## VERSLAG VAN ONDERZOEK: HUISHOUDELIJKE ELEKTRISCHE INSTALLATIE

17.575

Doornlaarstraat 95C - Bonheiden 2820

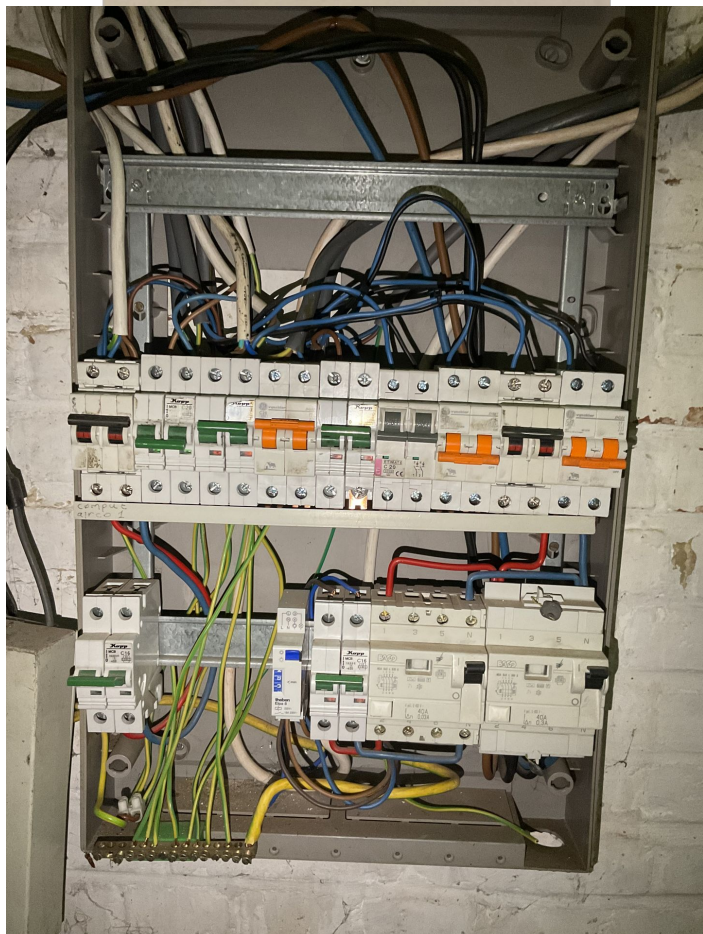
Het is niet uitgesloten dat bij een nacontrole bijkomende inbreuken worden vastgesteld bij voorleggen schema's..
